ZIE BIJZONDERE
VOORWAARDE(N)

Project: Verbouwing Halfopen Woning	Bouwplaats: Melkweide 15, 9030 Gent Kadaster: 29de afdeling, Sectie A, 187G3	Architect : HELLEBUYCK ARCHITECTEN COMM.V. Vriendschapstraat 37 9040 Gent- Sint Amandsberg tel. +32(0) 487 859 437 e-mail : info@architectjan.be jhellebuyck@gmail.com architectenbureau.hellebuyck.jan@telenet.be	PLANNR: BA_MELK15_P_N_+00 DATUM : 02/05/2025 SCHAAL : 1/50
Plan: Nieuwe Toestand Gelijkvloers	Bouwheer: Feyans Gurbuz Adres: Melkweide 15, 9030 Gent

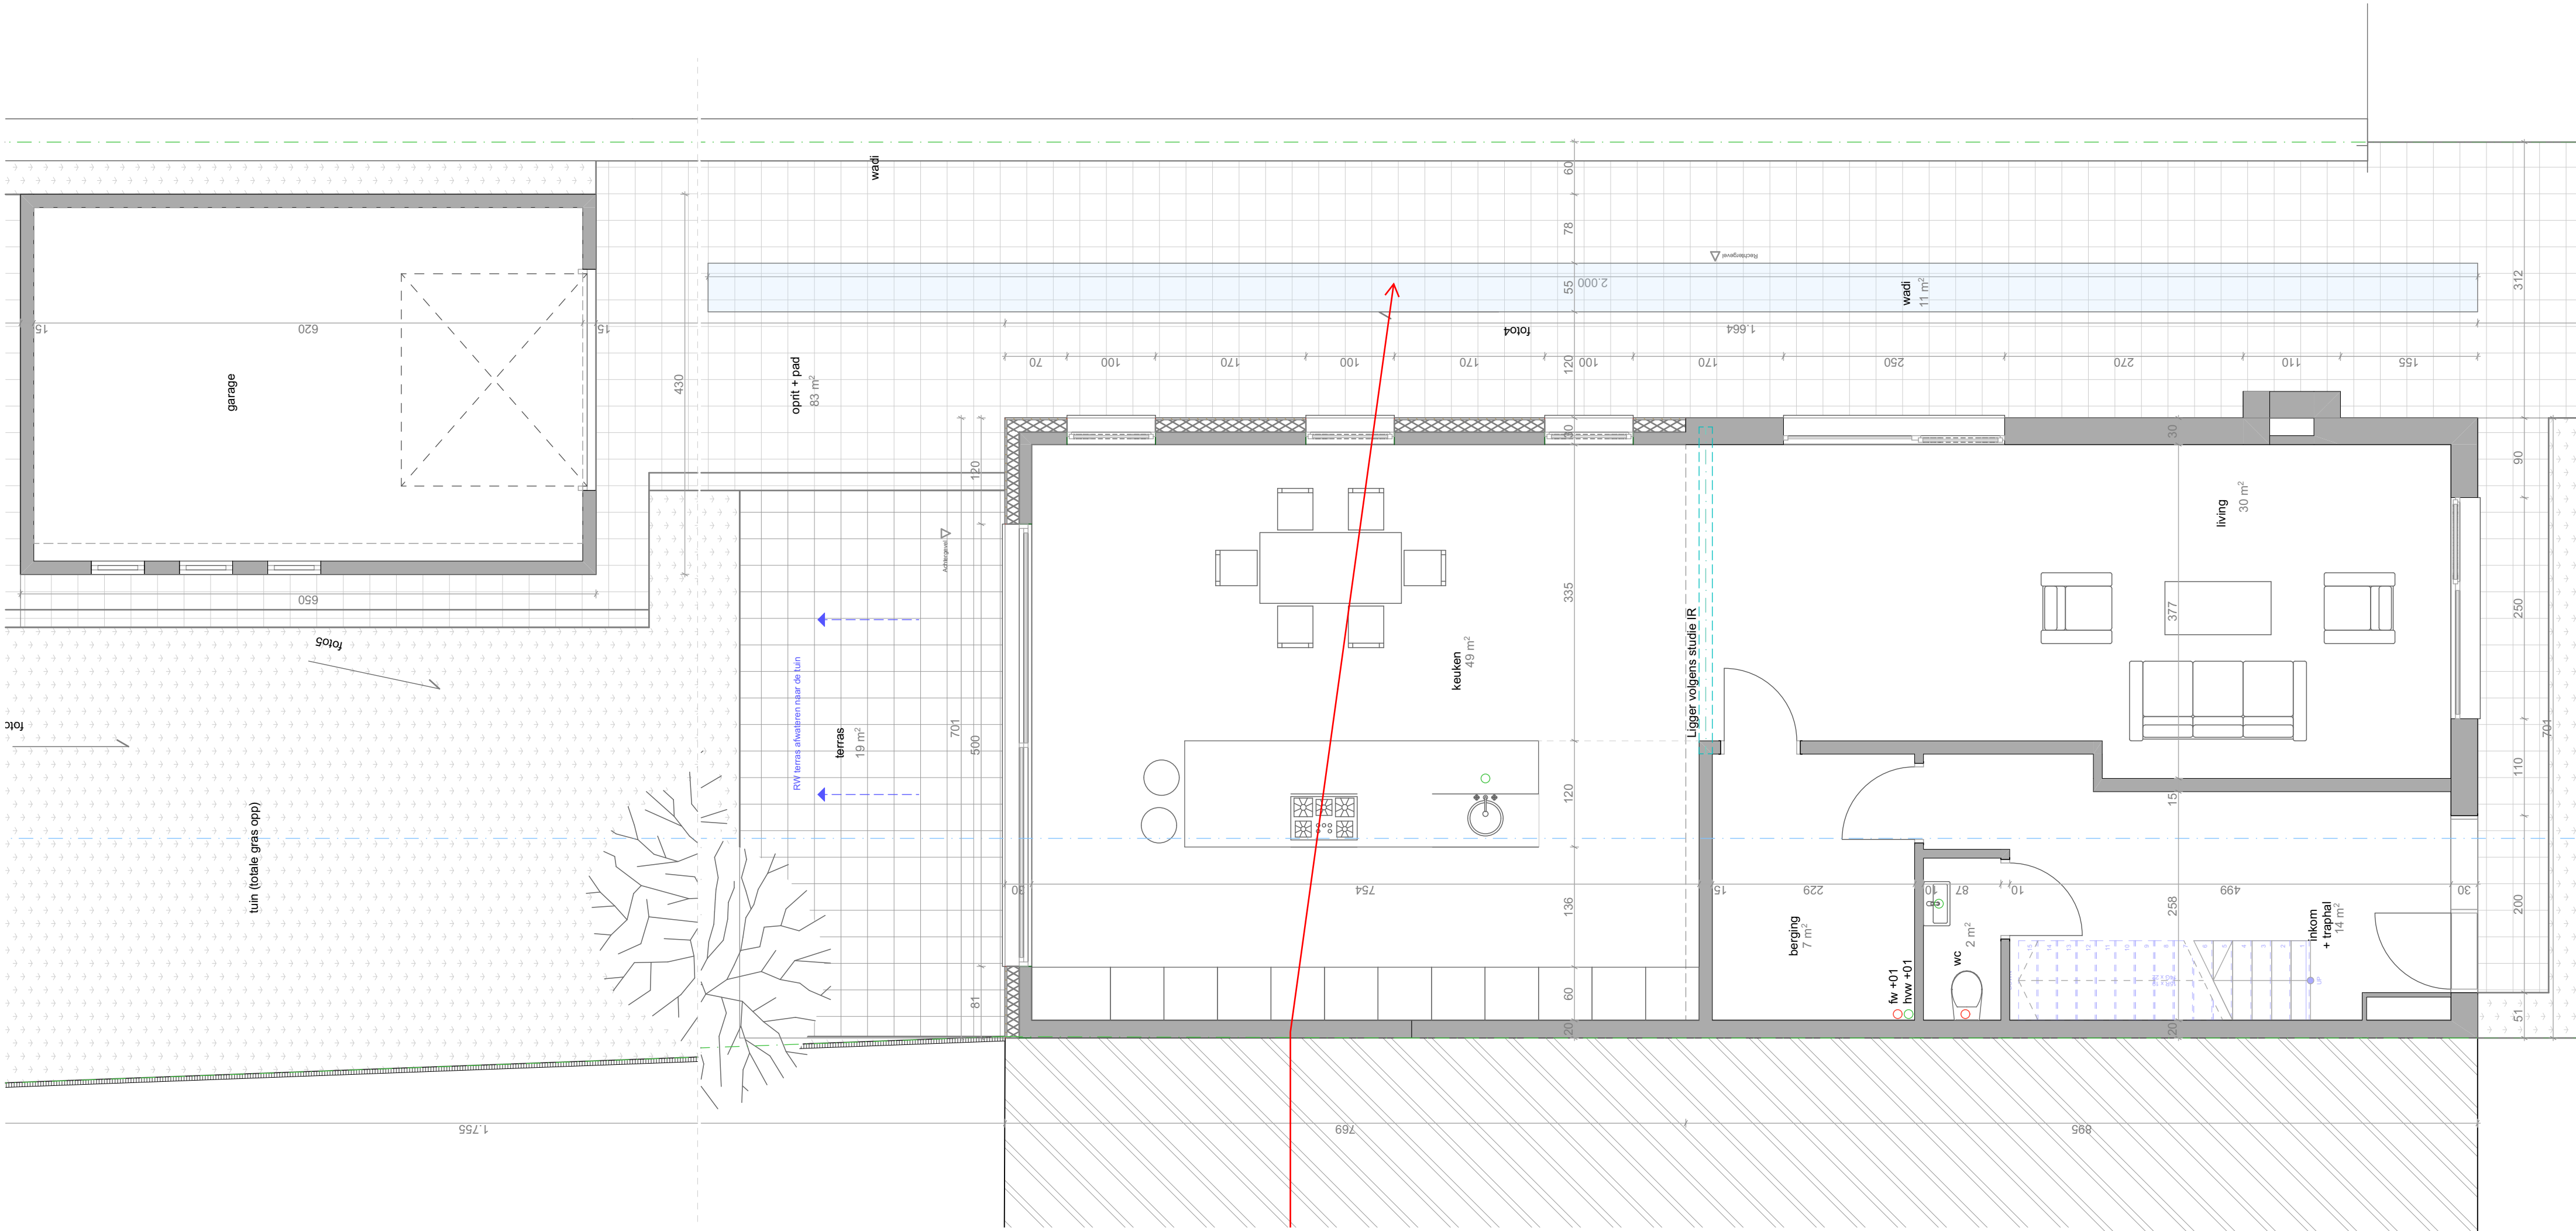
Deze wadi wordt niet aanvaard.

De overloop van de hemelwaterput moet aangesloten worden op wadi met een minimaal buffervolume van 3772 l ($(144,3 \text{ m}^2 - 30 \text{ m}^2) \times 33 \text{ l/m}^2$) en minimale bufferoppervlakte van 9,14 m² ($(144,3 \text{ m}^2 - 30 \text{ m}^2) \times 0,08$). Dit wordt opgelegd als bijzondere voorwaarde. De wadi moet uitgevoerd worden volgens de regels van de kunst, voor meer info wordt verwezen naar het technisch achtergronddocument.
